Änderungsbestätigung technische Änderung

NLS / VLN Produktionswagenklasse

Datum:	25.04.2025
Fahrzeugtyp:	Fahrzeuge der V-VT Klassen (Produktionswagen)
Schlüsselnummer HSN / TSN:	
Bauteil / Änderungsbereich:	Mitten-Zentrierung Felge

Beispiel 1.

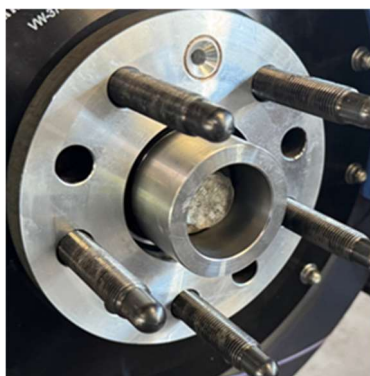
Durch das montieren verschiedenster Bremssysteme, Spurplatten, Felgentypen und daraus entstehend mangelhafte Mittenzentrierung der Felgen / Räder ist es vermehrt zu Brüchen der Radbolzen gekommen.

Aus Sicherheitsgründen wird hiermit die Freigabe zur Änderung der Mittenzentrierung für die Fahrzeuge der V-VT Klassen erteilt.

Die werksseitige/originale Aufnahme der Radnabe darf nicht durch eine andere ersetzt werden.

Eine Nabenverlängerung ist zulässig die Befestigung ist freigestellt.

Die Seriengewindebohrung in der Radnabe / Antriebswelle muss erhalten bleiben.
